改善箇所説明図

ブレーキマスターシリンダ

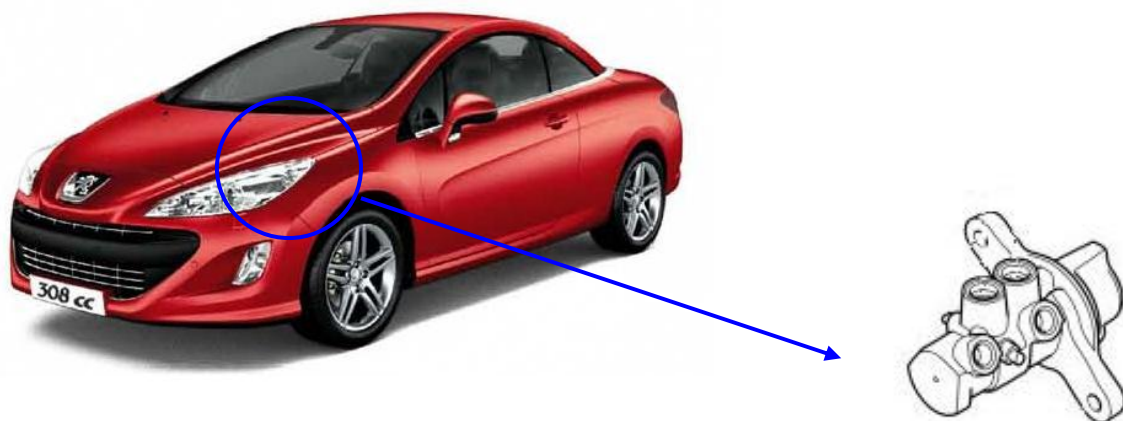
保安基準不適合発生箇所

ブレーキマスターシリンダにおいて、インナーシールを逆向きに組み付けたため、シール性が不足しているものがある。そのため、ブレーキペダルの油圧が低下し、制動停止距離が長くなるおそれがある。

改善内容

全車両、ブレーキマスターシリンダを良品と交換する。

識別表示

作業終了後、ブレーキマスターシリンダ先端に、黒ペイントでマーキングを行う。
